南港発電所更新計画に係る計画段階環境配慮書  
についての検討結果（答申）

令和5年4月

堺市環境影響評価審査会

南港発電所更新計画

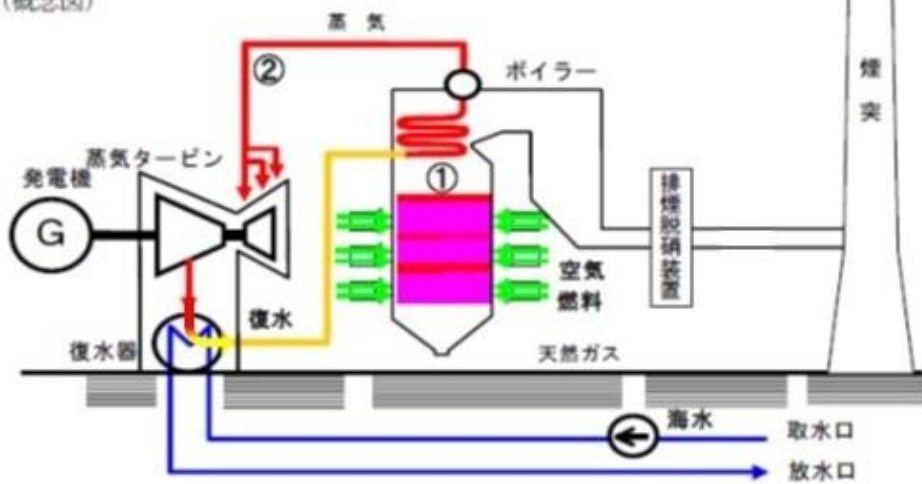
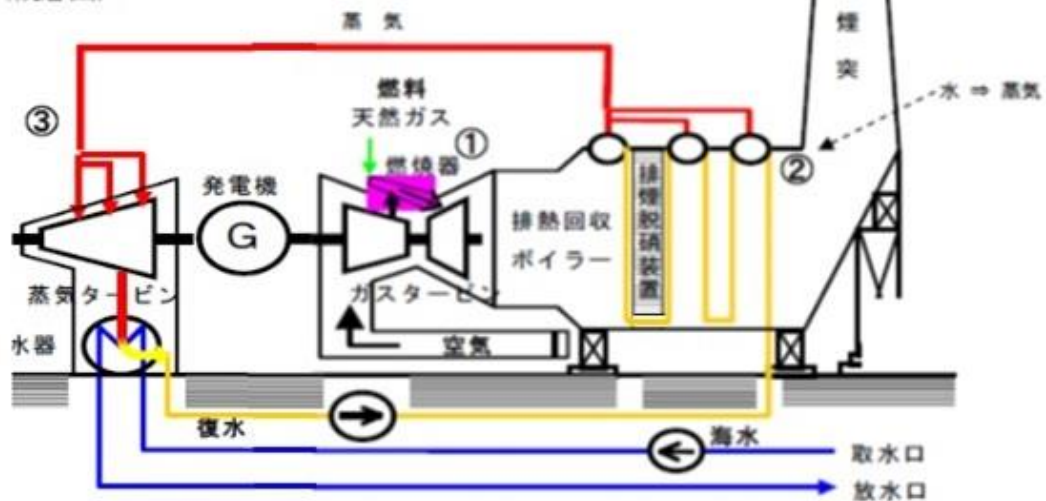
- 本事業は、運転開始後 30 年以上経過した南港発電所において、電源の新陳代謝による安定供給及び将来のエネルギー脱炭素化に貢献することを目的に最新鋭の高効率G T C C（ガスタービン及び汽力のコンバインドサイクル発電方式）へ設備更新するものである。
- 現状の発電方式（汽力）と将来の発電方式（G T C C）の概要を示すよう事業者に求めたところ、回答は次のとおりであった。

- 汽力発電方式、G T C C発電方式の概要は図の通りです。汽力発電方式では、燃料をボイラーで燃焼させ、ボイラーで作られた蒸気が蒸気タービンを回して発電します。
- 一方、G T C C発電方式では、まず、燃料をガスタービンで燃焼させガスタービンを回します。ガスタービンを出た高温の排ガスを有効利用して排熱回収ボイラーで蒸気を作り、その蒸気を使って発電するため、発電効率が高くなります。

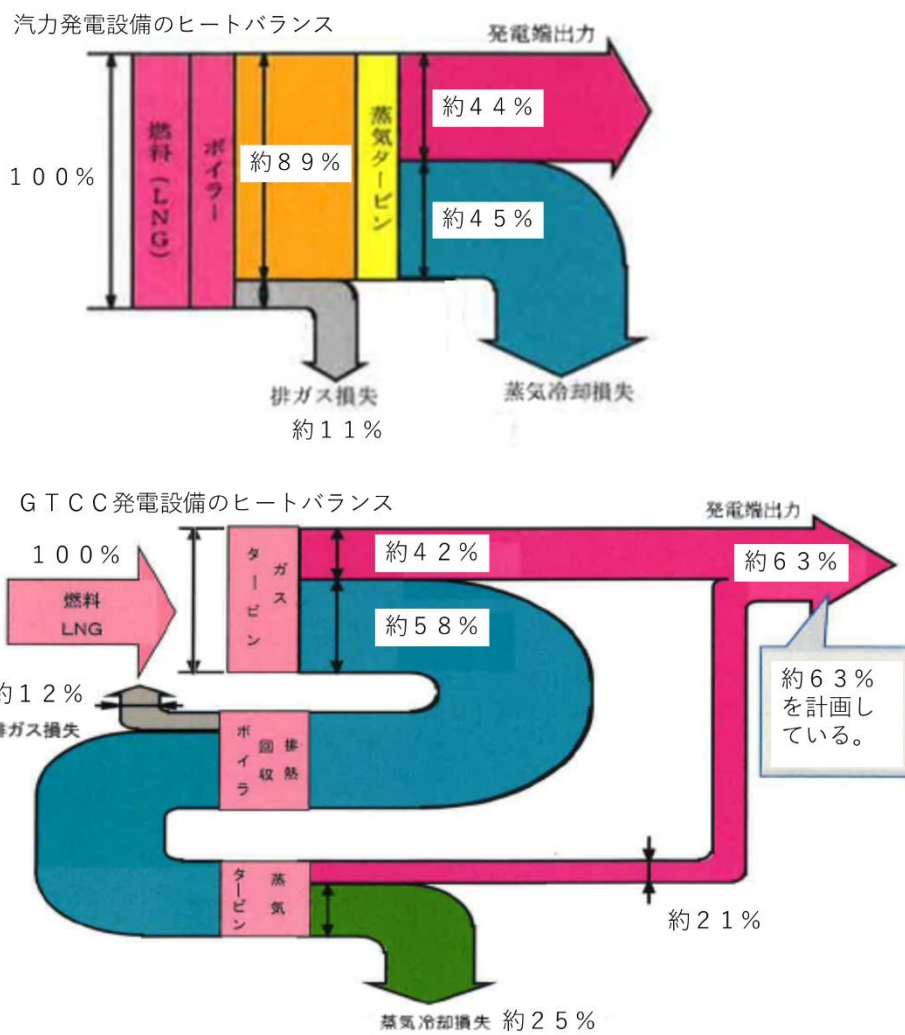
- 設備更新により熱効率が大きく改善するとされているが、具体的な数値を示して説明するよう事業者に求めたところ、回答は次のとおりであった。

- 現状の汽力発電設備は約 44%、更新後のG T C C 発電設備は約 63%で、現状と比べて相対値で約 4 割、絶対値で約 19%改善されます。
- 汽力発電設備、G T C C 発電設備のヒートバランスは下図の通りです。なお、記載の数字は概念的な値であり、更新後のG T C C 発電設備のヒートバランスは詳細検討中です。

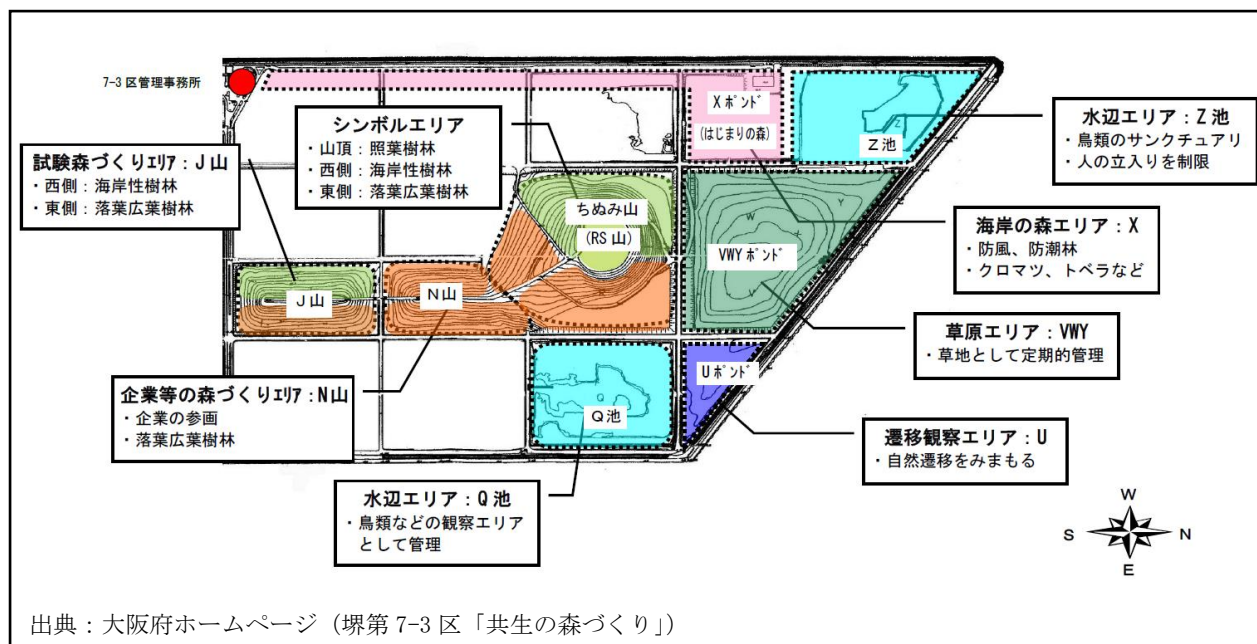
- グラウンドの場所に新設設備を設置する計画とされているが、グラウンドの利用状況を事業者を確認したところ、回答は次のとおりであった。

- 新設設備の建設予定場所であるグラウンドは現在社員の福利厚生施設として利用しているとのことであるが、人工的な裸地環境であってもコアジサシ等の希少種が営巣を行う可能性がある。そのため、当該グラウンドの利用頻度について示すとともに、希少種が営巣を行う可能性に対する見解を示し、営巣が確認された場合の対応について説明するよう事業者求めたところ、回答は次のとおりであった。

社員の福利厚生施設として利用しています。

主に社員の福利厚生施設として日々の昼休憩時等に利用しています。

当該地は、新設設備の建設予定場所であることから、調査を行う計画です。なお、仮に希少種の営巣等が確認された場合は、保全措置を検討します。

図1 周辺観測局の風配図

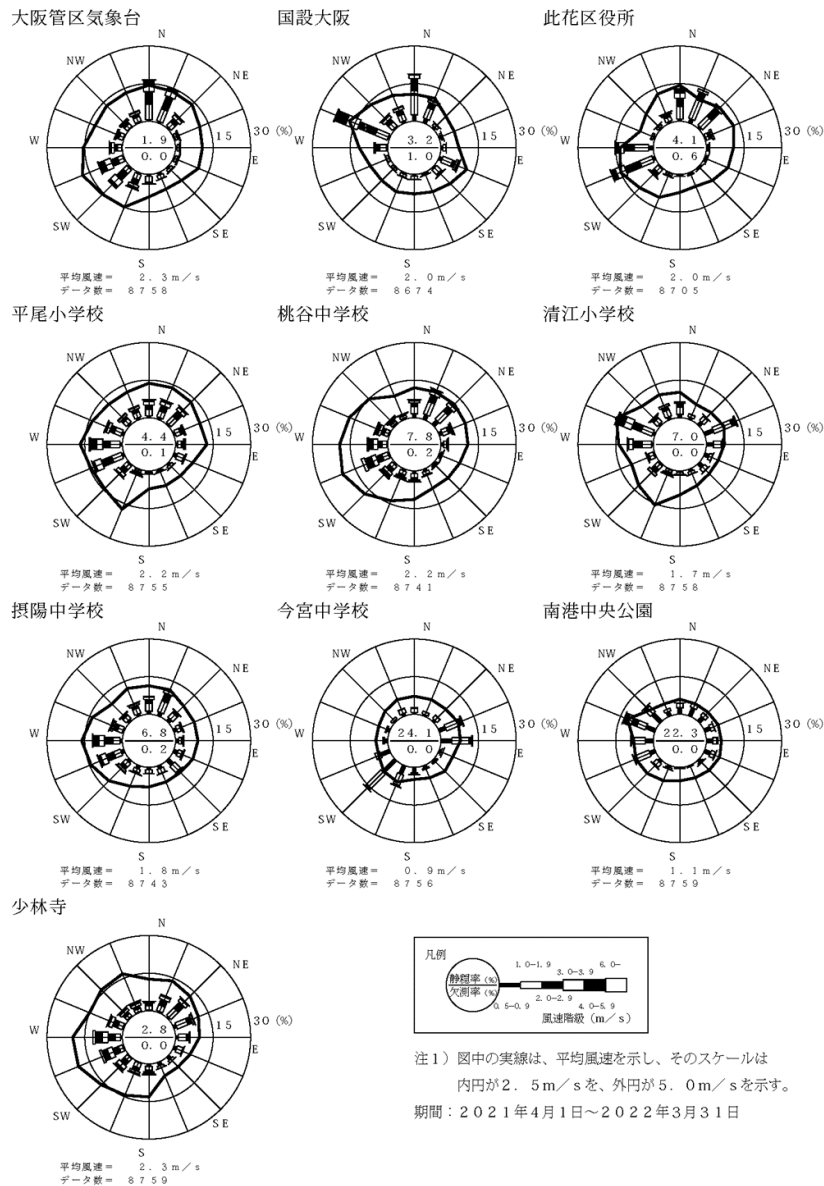
- 気象の状況は、平尾小学校の令和3年度の観測結果を整理されているが、発電設備の最寄りの大気汚染常時監視測定局である南港中央公園ではなく、平尾小学校の風向・風速を用いた理由について事業者の説明を求めたところ、回答は次のとおりであった。

- 周辺の観測局での年間風配図から判断して、南港中央公園局の風配は大阪湾の海陸風が観測されていると判断することは難しいことから、次いで近隣の海陸風が観測されている平尾小学校局の風向風速データを用いました。大阪湾の海陸風が観測されている風配図とは、平尾小学校局、此花区役所局、桃谷中学校局、少林寺局のように西南西～西の風向の海風と、北～北東の陸風の風向が卓越している状態と考えています。
- 南港中央公園局の風配図は西北西の風向の出現頻度が多く、また静穏の出現頻度も他の観測局に比べ多いことから、周辺の気象状況を表現しているとは言い難いと判断しています。

これらの観測局及び周辺の観測局における2021年度の風配図を図1に示します。

図1 月別の日積算日射量の平均値の比較

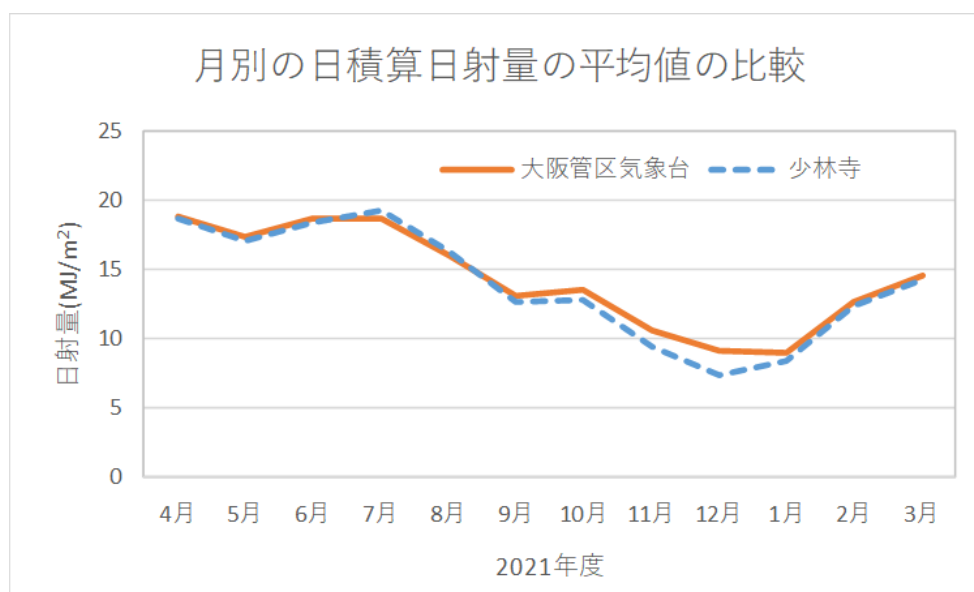
- 事業実施想定区域周辺では、大阪管区気象台よりも発電設備に近い少林寺局において日射量、大仙公園局において放射収支量の測定が行われているが、大気安定度の分類においてこれらを使用せず、大阪管区気象台における日射量及び雲量を使用した理由について事業者の説明を求めたところ、回答は次のとおりであった。

- 気象条件のうち風向風速については地域的な特性があることから、事業実施想定区域に近い地点の観測局のうち地域の風の状況を反映するような観測局の風向風速データを用いました。

一方、日射量や雲量などの地域全体を代表するような値は、必ずしも事業実施想定区域からの距離を最優先に考慮する必要はなく、大阪平野程度の範囲であれば同程度の値が得られるものと判断されます。図1に示した大阪管区気象台と少林寺局における月別の日積算日射量の平均値の比較のとおり、同程度の値であることと判断されます。夜間の雲量データについては、放射収支量が気象観測署における観測項目でないことから、大阪管区気象台における日射量データに対応して大阪管区気象台において観測されている雲量データを用いました。
